**Gemeente
Amsterdam**

Eindverslag inspraakprocedure

Besluit tot het aanwijzen en wijzigen van afvalinzamellocaties in Hoptille

16 december 2025

3.1 Locatie 1102NJ-145_A nabij Haardstee 145 A

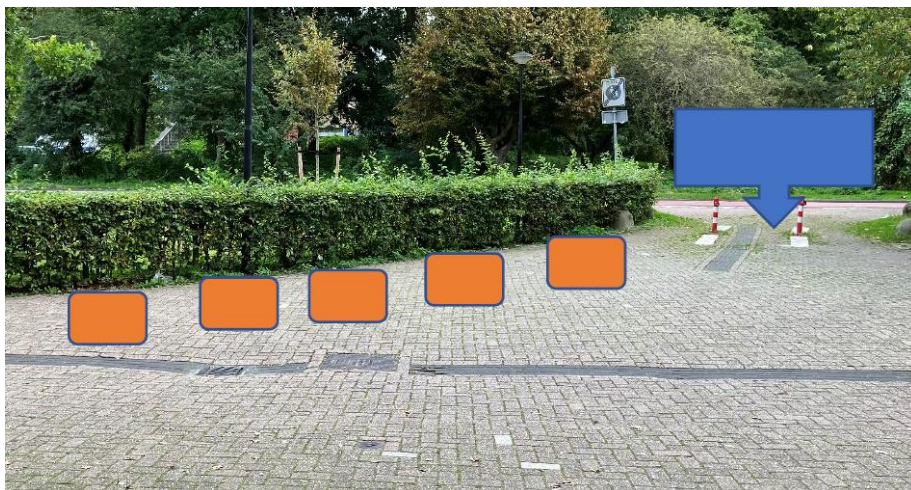
1. Bewoner gelooft dat er groenvoorziening wordt opgeofferd en wil weten wat de reden is dat het groen verwijderd wordt zonder dat dit nodig is.
2. Bewoner kan zich niet vinden in het voorstel voor de container locaties. Er is onvoldoende nagedacht over de ruimte die het bijplaatsen van 5 containers inneemt en de praktische uitvoerbaarheid.
3. Bewoner vindt 2 gfe/t containers te veel. Het scheiden van afval is een probleem omdat de meeste bewoners op de 1e, 2e, 3e of 4e etage wonen. Papier en glas lukt nog wel maar daarnaast ook gfe/t afval scheiden is teveel gevraagd. Bewoner weet niet waar men het afval in de woning zou moeten laten

1. Plaatsing van containers links op een rij en niet op het groen. Bewoner geeft aan dat eventuele kabels en leidingen omgelegd kunnen worden.
2. Opheffing van de uitrit, paaltjes verwijderen en daar een afvalcontainerparkje realiseren.

3. In plaats van 2 gfe/t containers, 1 container voor de bewoners van de begane grond plaatsen omdat zij ook een tuin hebben.

1. Bij de uitbreiding van de container locatie wordt geen groenvoorziening opgeofferd. Het huidige groen blijft behouden.

2. De uitbreiding van de huidige locatie is nauwkeurig geanalyseerd en als haalbaar beoordeeld. Tevens zijn de richtlijnen zoals opgenomen in het Stedelijk kader waaronder de afstand tot aangrenzende objecten, de gevel, de passage voor voetgangers en de toegankelijkheid voor mindervaliden aangehouden. De ter plaatse beschikbare ruimte bedraagt ongeveer 3 meter in breedte, wat als ruim voldoende wordt beschouwd. In het kader van deze uitbreiding wordt tevens voorzien in de verplaatsing van de lichtmast.
3. Het toevoegen van twee gfe/t containers wordt bepaald aan de hand van het aantal huishoudens in de omgeving. Met het plaatsen van twee gfe/t containers wordt voldaan aan de gestelde norm.

Advies: De zienswijzen geven geen aanleiding het voorstel aan te passen.
